浜岡原子力発電所 敷地の地質・地質構造（コメント回答）

2021年11月10日

審査会合・現地調査におけるコメント一覧（未回答分）

コメント回答の概要（1 / 2）

H断層系分布図 (水平断面)

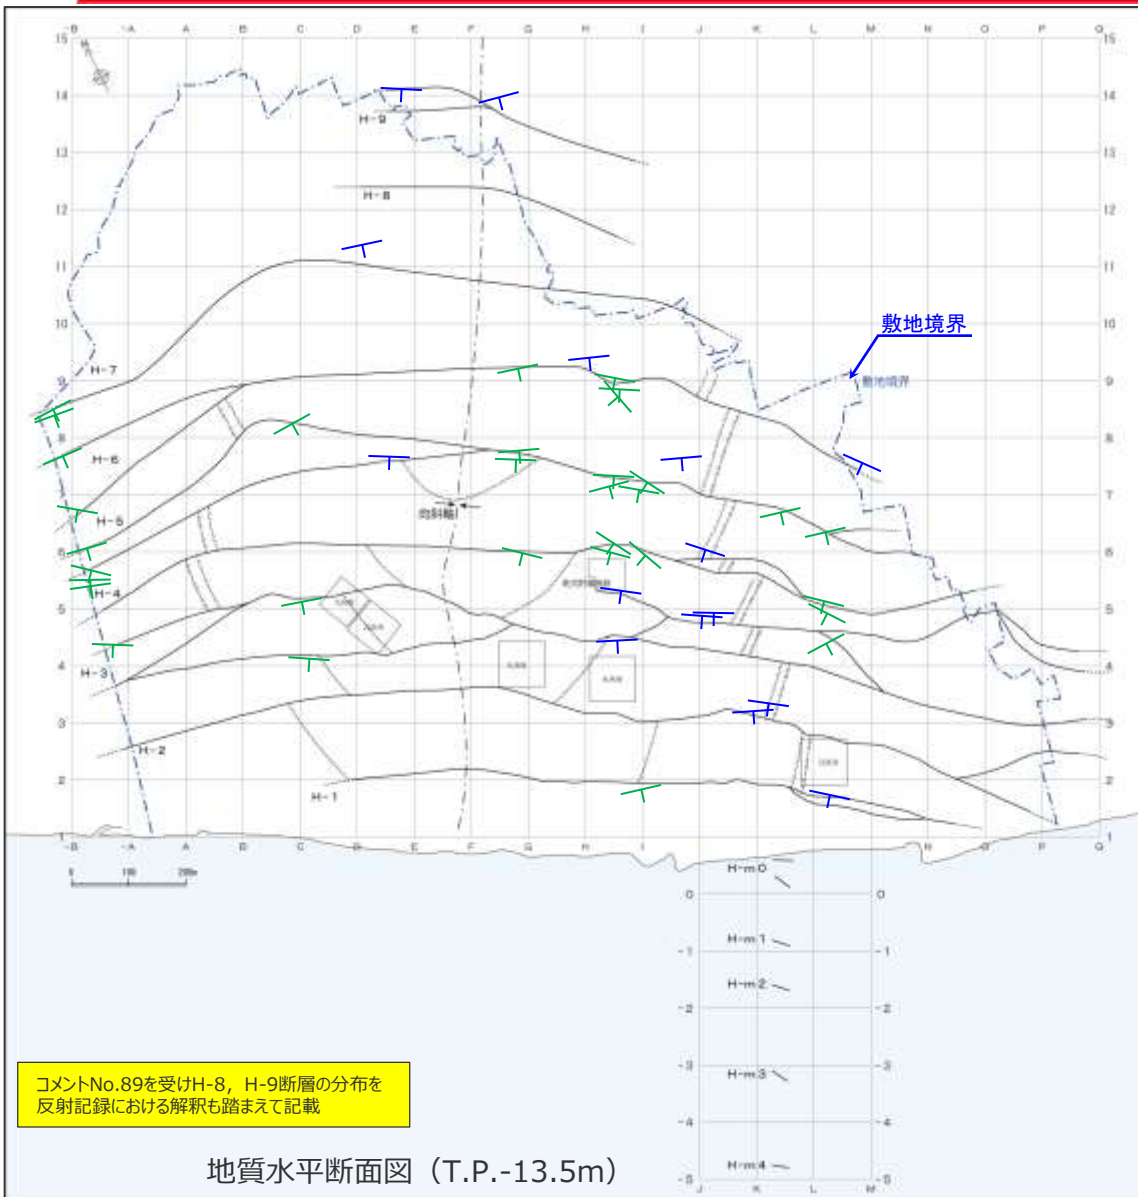
コメントNo.89を受け下線部を修正

コメントNo.89を受けH-8, H-9断層の分布を
反射記録における解釈も踏まえて記載

- 露頭調査及びボーリング調査より、鍵層の落差・連続性、断層性状、一部BHTVによる断層の走向・傾斜に基づき、H断層系の分布を推定した。さらに、敷地北側のボーリング・露頭データのない範囲については、反射法地震探査記録も用い、H-8, H-9断層の位置を推定した。
- H断層系は、走向N40~80°Wで、海岸線 (N60°W) とほぼ平行に互いに50~150m程度の間隔で、敷地を含む汀線から陸側約1,500mの地点にかけて9本が、汀線から沖合約600mの取水塔にかけて5本が分布することが確認されている。
- これら確認されたH断層系について、陸域については海側より、H-1, H-2, H-3...H-9断層と、海域については陸側より、H-m0, H-m1...H-m4断層と呼称する*。*分岐と考えられるものは同一の附番としている。
- H断層系のうち、約1km以上の線形が確認できているH-1~H-7断層は、直線的に連続せず、向斜軸部付近を中心に南 (海側) に開いた緩い弧状を呈す。
- なお、H断層系はいずれも本図範囲より東西方向へ延長するものと考えられる。

4.1(1) ボーリング・露頭による調査結果のまとめ

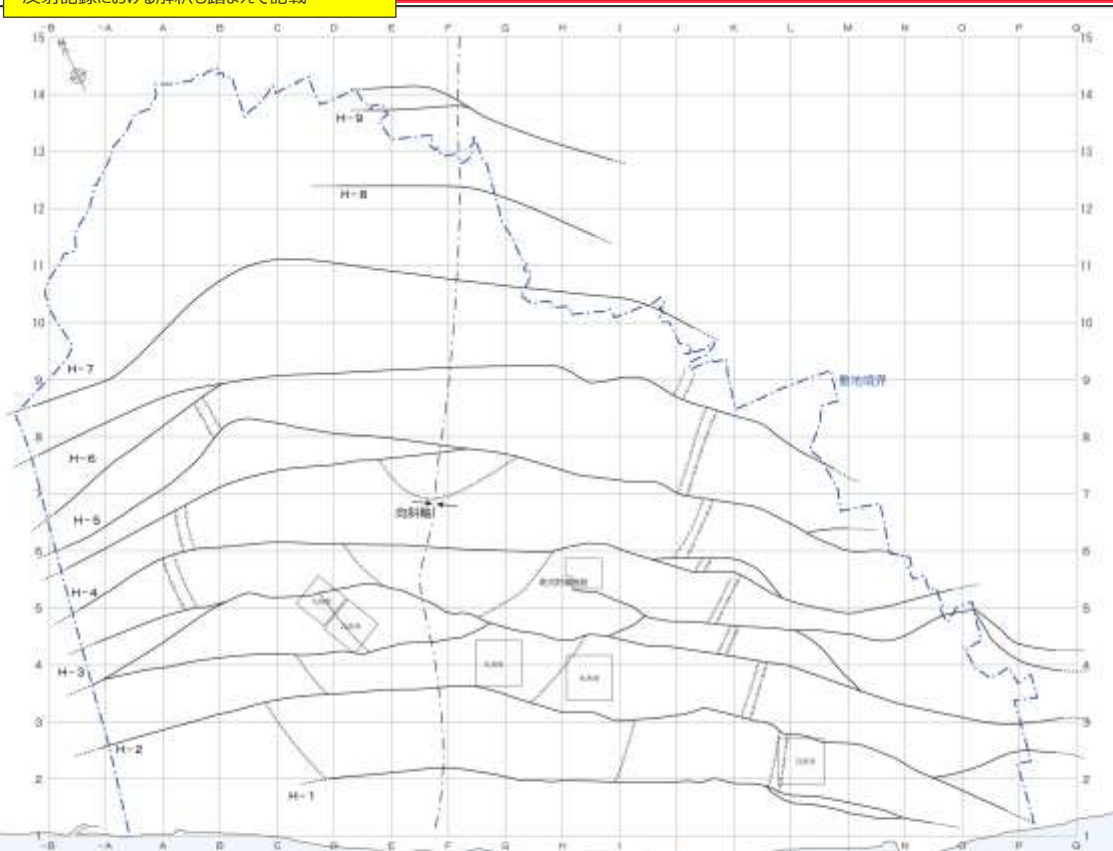
コメントNo.89を受けH-8、H-9断層の分布を
反射記録における解釈も踏まえて記載

コメントNo.89を受け下線部を修正

4.1(2) 海上音波探査等による調査結果のまとめ

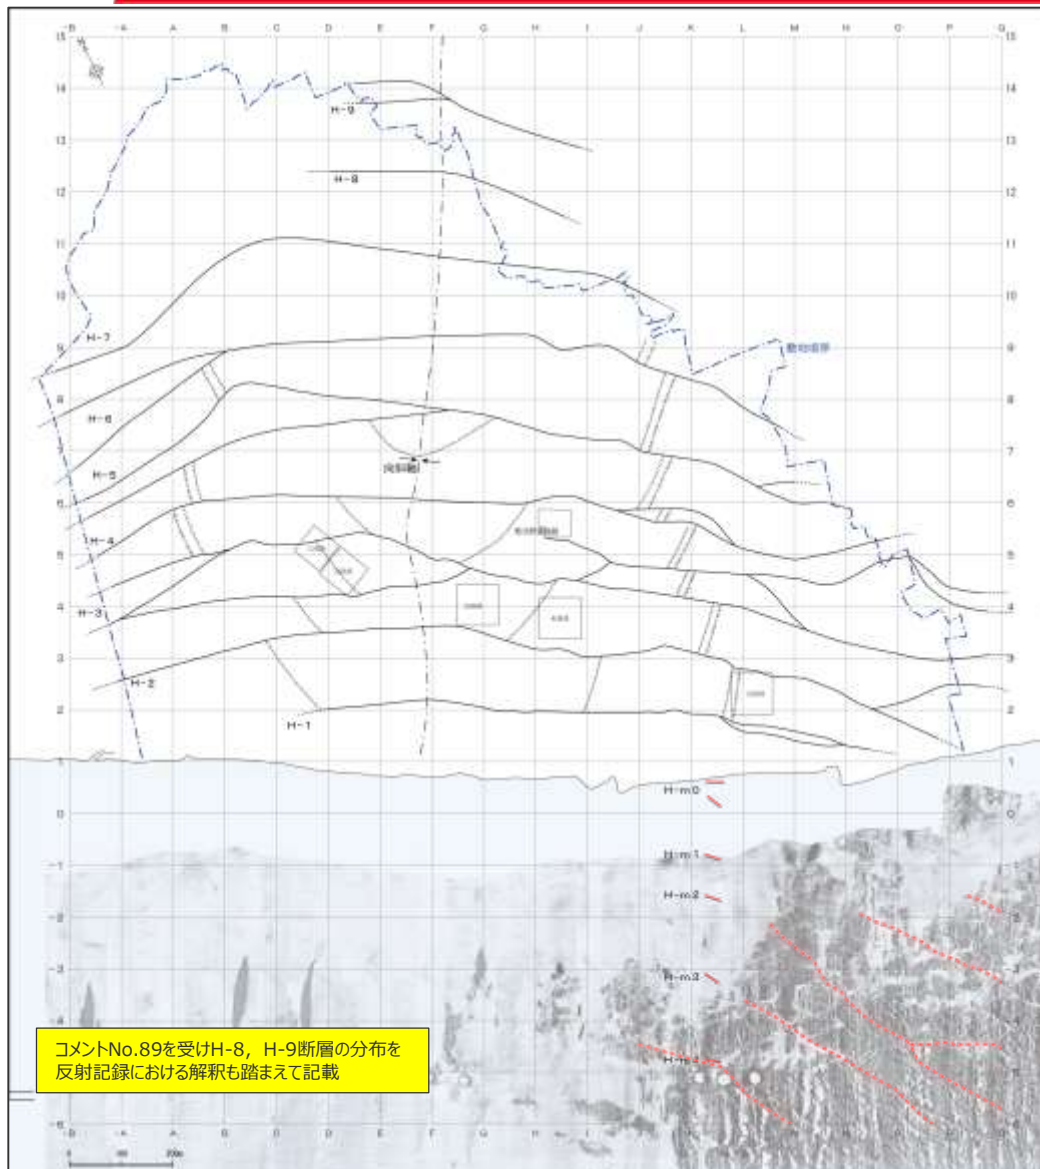
コメントNo.89を受け下線部を修正

- ボーリング・露頭による調査及び反射法地震探査の結果，H断層系は，敷地を含む汀線から陸側約1,500mの地点にかけて9本（H-1～H-9断層）が，汀線から沖合約600mの取水塔にかけて5本（H-m0～H-m4断層）が確認され，いずれの断層も表層付近において以下の分布形態が確認された。
 - 1a 東西走向南落ちの正断層で，傾斜角は60°程度（南傾斜），落差は20m程度である。
 - 1b 互いに50～150m程度の間隔で並走する。
 - ・ ボーリング・露頭による調査及び反射法地震探査の結果，H断層系に属する断層は，傾斜角60°程度（南傾斜），落差20m程度の南落ち正断層であり，海岸線（N60°W）とほぼ平行に互いに50～150m程度の間隔で分布することが確認された。なお，約1km以上の線形が確認できているH-1～H-7断層は，直線的に連続せず，向斜軸部付近を中心に南（海側）に開いた緩い弧状を呈す。
- H断層系に属する断層のうち，H-1～H-7断層及びH-m0～H-m4断層が，耐震重要施設等の重要な安全機能を有する施設の直下に分布する。
- 敷地前面海域の表層付近におけるH断層系の分布を検討したところ，以下の結果を得た。
 - 1c 少なくとも沖合2km程度より遠方には分布しない。
 - ・ 海上音波探査記録には，汀線から沖合2km程度の範囲においてH断層系との関連が考えられる海底面付近の反射面の乱れが認められるが，それより沖合では，向斜軸を中心とした幅1～2km程度の範囲において，海底面付近の反射面に変位や乱れは認められない。
